**Oggetto: PROGETTO VARIANTE/TANGENZIALE DI TIRANO-VALTELLINA (SONDRIO).  
APPALTO INTEGRATO DELLO STRALCIO DENOMINATO "SS38-LOTTO 4:NODO DI TIRANO TRATTA "A" -SVINCOLO DI  
BIANZONE/SVINCOLO LA GANDA- e TRATTA "B" -SVINCOLO LA GANDA /CAMPONE DI TIRANO"  
**RELAZIONE -SEGNALAZIONI IN MERITO AL PROGETTO ESECUTIVO.****

Il sottoscritto geom. Santo Spavetti ,iscritto all' albo dei geom. Della prov. di Brescia,n 3652, residente a Berzo Demo (BS) via Nazionale,21, con l' appoggio di cittadini della zona di Villa/Tirano che stanno costituendo il comitato *per la modifica del progetto di REALIZZAZIONE TANGENZIALE DI TIRANO, "GRUPPO DI SALVAGUARDIA TERRITORIO STAZZONA- SAN BERNARDO-TIRANO"*.

*Figura 1: foto aerea dell'area con la viabilità in progetto (da relazione SWS)*

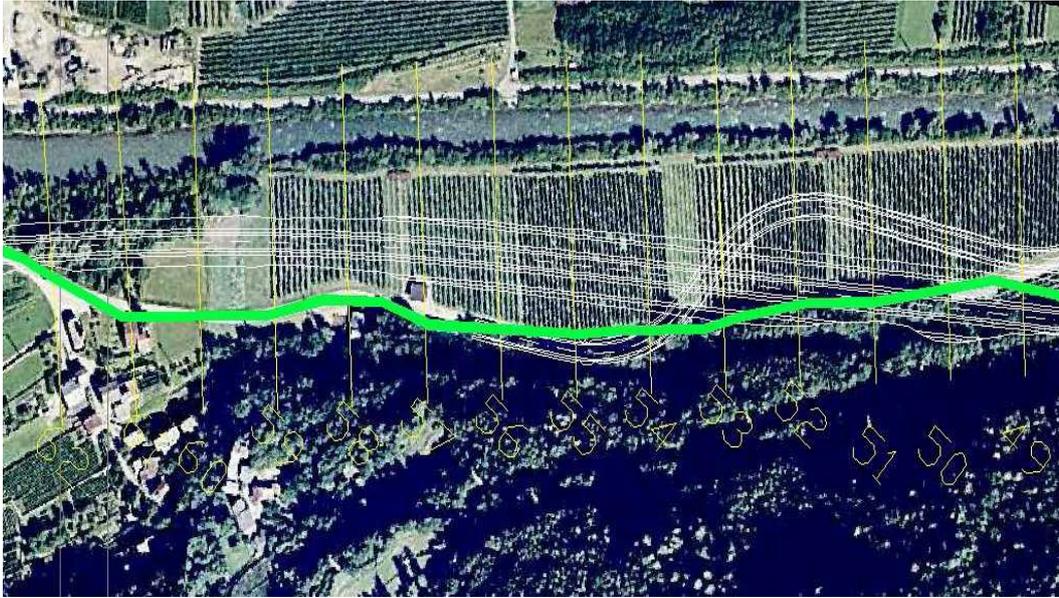
L' area dove passa il tracciato in progetto in rilevato stradale zona a monte di San Bernardo ,in sinistra idraulica,e' sita in **fascia A del PAI**,soggetta ad esondazione TEMPO DI RITORNO 20 ANNI , Con il RILEVATO in PROGETTO si riduce la cassa di espansione di 28000 mq.

Figura 42: Planimetria dell'area della confluenza tra Adda e Poschiavino con indicazione degli invasi presenti a monte che limitano la potenziale capacità di trasporto solido in alveo.

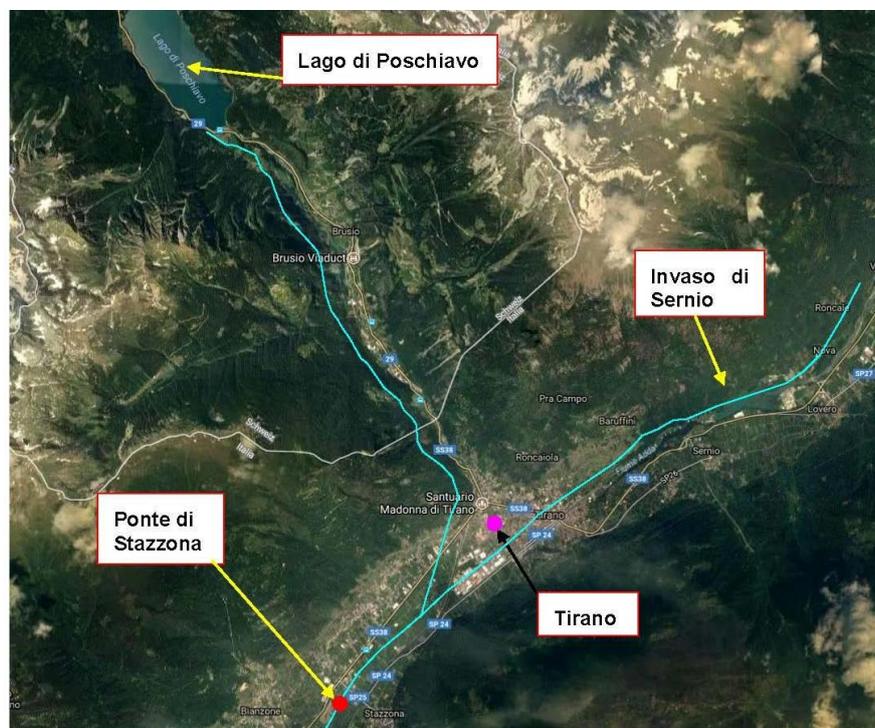
**“Tale analisi volutamente non tiene in considerazione di possibili eventi catastrofici come l’alluvione avvenuta in Valtellina nel 1987 in quanto per eventi di tale portata, totalmente imprevedibili, le problematiche sarebbero di scala molto maggiore e diverse dal solo trasporto solido di fondo in alveo.”**

**Sotto:DELIMITAZIONE DELLE FASCE FLUVIALI  
PIANO STRALCIO PER L’ASSETTO IDROGEOLOGICO (PAI)**

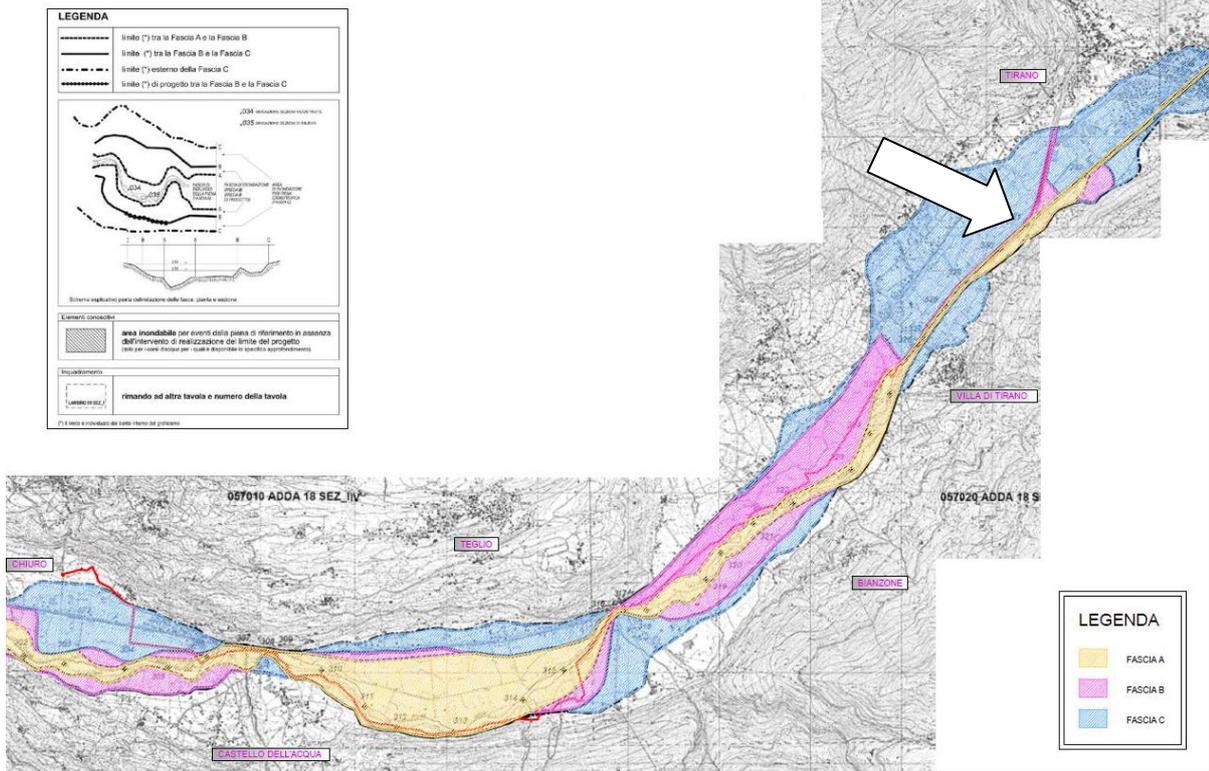
Dalla planimetria soprariportata , si evince che un ampia zona tra TIRANO e Stazzona e' collocata in fascia A (la piu' pericolosa) e in fascia C, quindi a rischio esondazione, anche tra San Bernardo e Stazzona il rilevato stradale previsto modifica significativamente la possibilita' di espansione delle piene in fascia C. Le variazioni al grado di sicurezza in sinistra idraulica, sono incomprensibili (essendoci sia la possibilita' di realizzare la nuova strada inglobando la sp 24 mantenendo la stessa quota- considerato che il muro arginale a destra e' stato appositamente rialzato a protezione delle piene-oppure il nuovo tracciato puo' essere realizzato in destra idraulica), considerato il possibile incremento della possibilita' di esondazione sul lato destro molto urbanizzato.

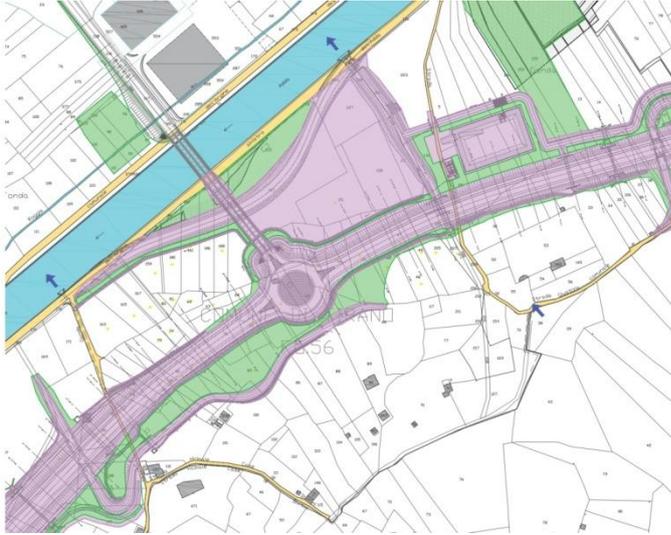
Con possibili colate detritiche e vittime come a Chiareggio. Sotto: da La Provincia di Sondrio. A dx Colata detritica torrente Perandrone -foto da Prefettura di SO.

La rotonda e strada in mezzo al conoide di Ganda con rischio esondazione e colate detritiche e vittime ,come a CHIAREGGIO. La rotonda ' soggetta a pericolo di esondazione dal conoide valle di Ganda (da La Prov. 31/07/2021) Il geologo Azzola ,geologo di SONDRIO,perito incaricato dalla Procura per il torrente Nevasco a Chiareggio: " il fenomeno e' quello che, sempre piu', si verifica in valle negli ultimi anni, e parliamo del "debris flow"-quanto accaduto sul Perandrone e' la fotocopia di quanto accaduto a Chiareggio... In pratica intense precipitazioni investono il corso d' acqua, ne dilavano le pareti e, materiale fangoso misto a detriti, tant, e' che si parla di colate detritiche, cominciano a scivolare a valle... Queste colate viaggiano anche a 100 km/h e se intersecano una strada, un ponte, sono guai"... "in val Malenco lo scorso anno ci furono 3 VITTIME". Mi pare evidente che e' ASSURDO e improponibile posizionare una strada con rotonda nel conoide, va collocata verso l' Adda e consentito il deflusso di piene e colate detritiche, che depositandosi nell' area tra conoide e Adda non costituirebbero un pericolo per la circolazione stradale e per il cantiere durante i lavori.

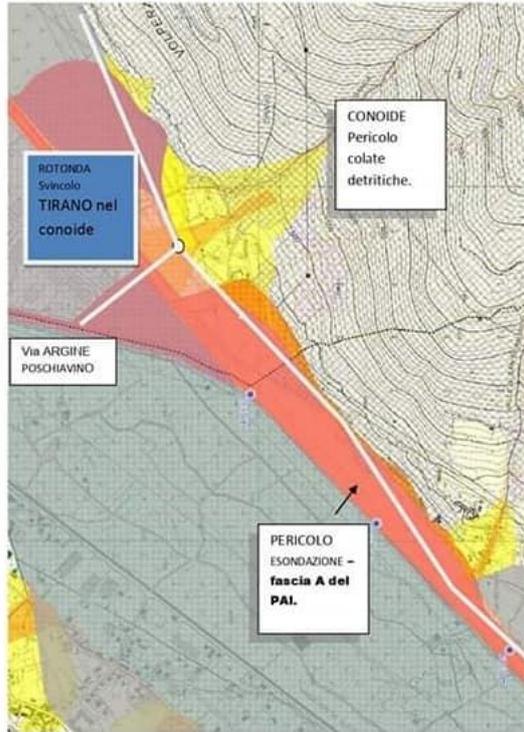
Sotto: CARTA DEL RISCHIO IDROGEOLOGICO, il tracciato e' previsto di fascia A del PAI e la rotonda di ingresso a TIRANO, nel conoide in zona pericolosa - Con linea bianca (indicativa) e' segnato il tracciato previsto per la nuova strada.

Da P.E. : sezione tipo in rilevato- equivalente alla soluzione di PRO ITER.

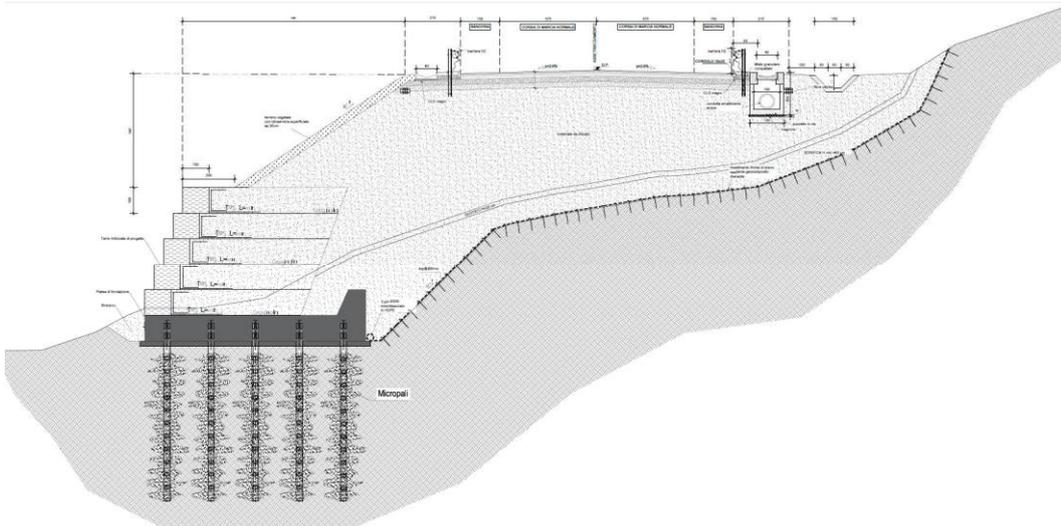
Dalle sezioni sotto, desunte dal Progetto esecutivo, e' evidente il maggior onere tra Ganda e imbocco galleria Dosso rispetto al tracciato di PRO ITER.
